# PLAN LOCAL D'URBANISME COMMUNE DE VILLEJUIF

## 7.2 - AVIS DES PERSONNES 7 - PIÈCES URBANISAIRES ASSOCIÉES

Au vu du document arrêté et en référence au porter à connaissance (PAC) transmis le 6 janvier 2015, il vous est communiqué l'avis de l'État sur le PLU arrêté, complété par la note annexée. Selon les dispositions de l'article L. 123-10 du code de l'urbanisme, cet avis devra être joint au dossier soumis à enquête publique.

## ANNEXE N°1 – EVOLUTIONS A APPORTER AUX EMPLACEMENTS RESERVES

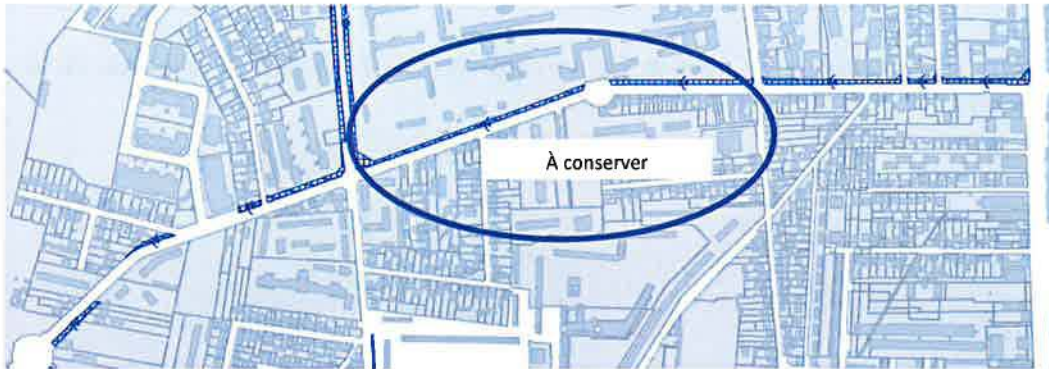
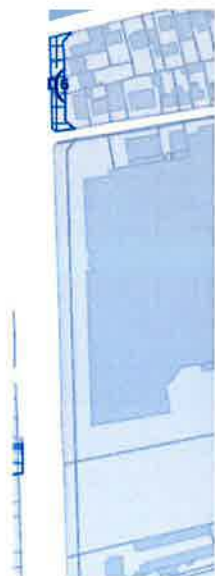
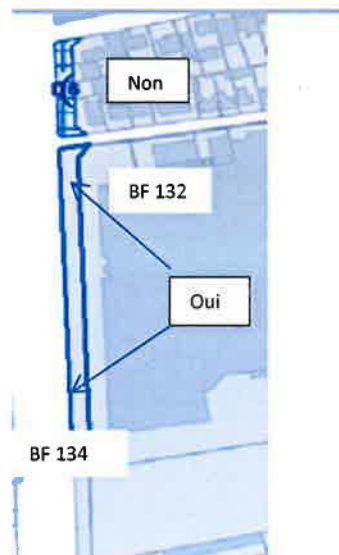
Afin de favoriser l'adaptabilité du foncier à l'émergence de nouveaux projets dans des secteurs dynamiques, je souhaite mettre en place une nouvelle stratégie des emplacements réservés inscrits au bénéfice du Département et au titre de la voirie routière. À cet effet, je vous prie de modifier les éléments suivants dans votre PLU, les schémas s'y rapportant figurent en annexe n°1.

- ER N° 3 : Sur largeur de la rue de Verdun (Entre l'avenue S. Allende et la rue E. Vaillant)

Proposition :

- ER N° 3 : Avenue Salvador Allende RD 160

PLU arrêté par la commune

Proposition d'inscription du CD

**PLAN LOCAL D'URBANISME**  
4.1 Plan de zonage nord

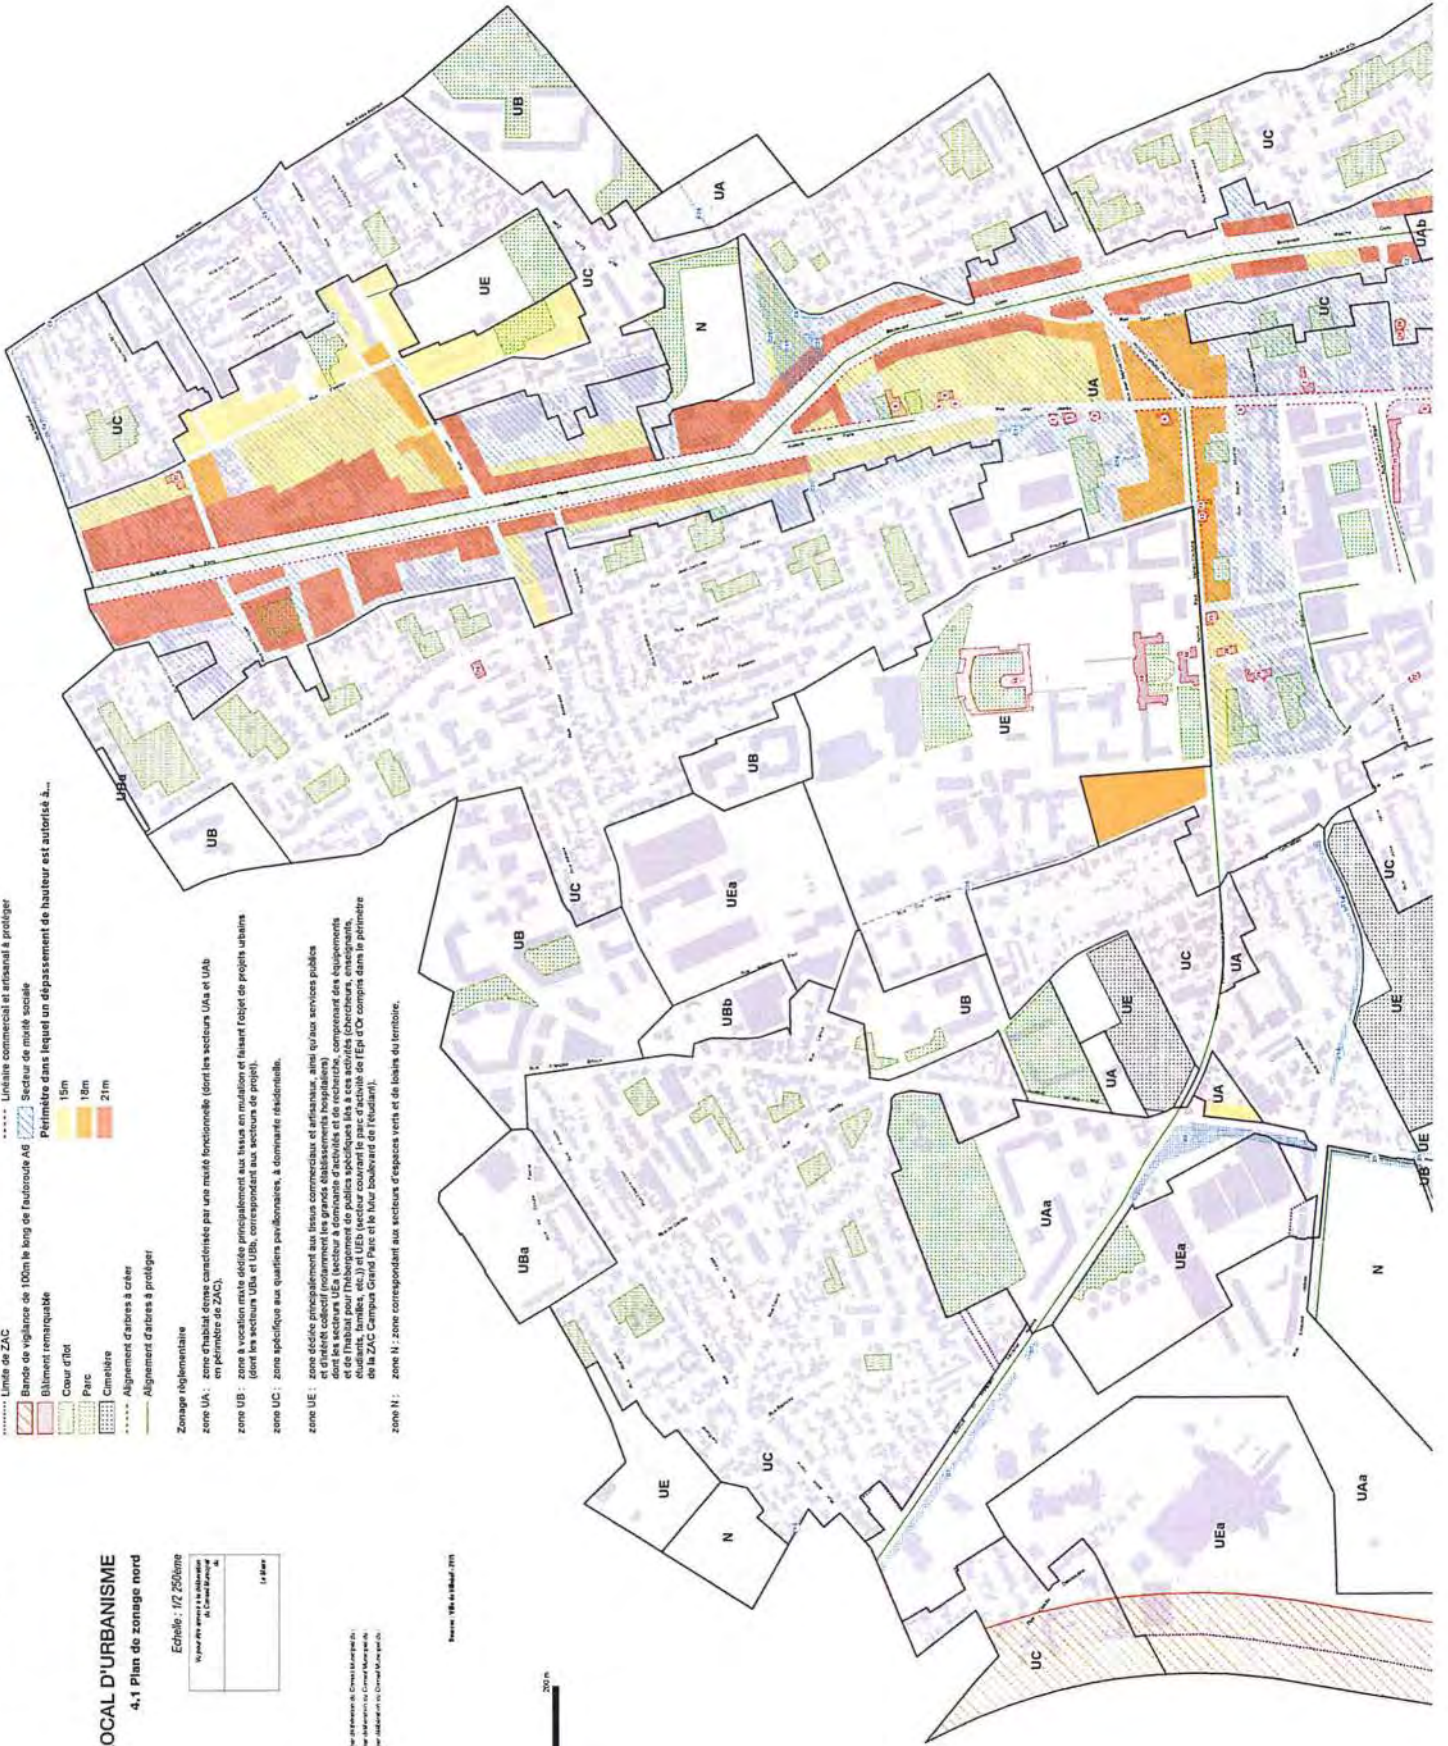
Il est figuré au plan de zonage un emplacement réservé n°C20 dédié à l'aménagement d'un carrefour. Or, cet emplacement réservé est situé sur un secteur parc, protégé selon l'article L.123-1-5.III.2° du code de l'urbanisme. Il est donc nécessaire de supprimer un de ces deux figurés, dont les dispositions ne peuvent s'appliquer simultanément.

Le quartier prioritaire Lebon-Hochart-Mermoz recensé dans le décret n°2014-1750 du 30 décembre 2014 figure bien sur le plan de zonage comme projet de rénovation urbaine. Toutefois, son affectation relève de deux zones distinctes du règlement, à savoir les zones UBa et UC. Cette attribution de zonage ne paraît pas appropriée et il conviendrait de classer tout le secteur de renouvellement urbain en zone UBa.
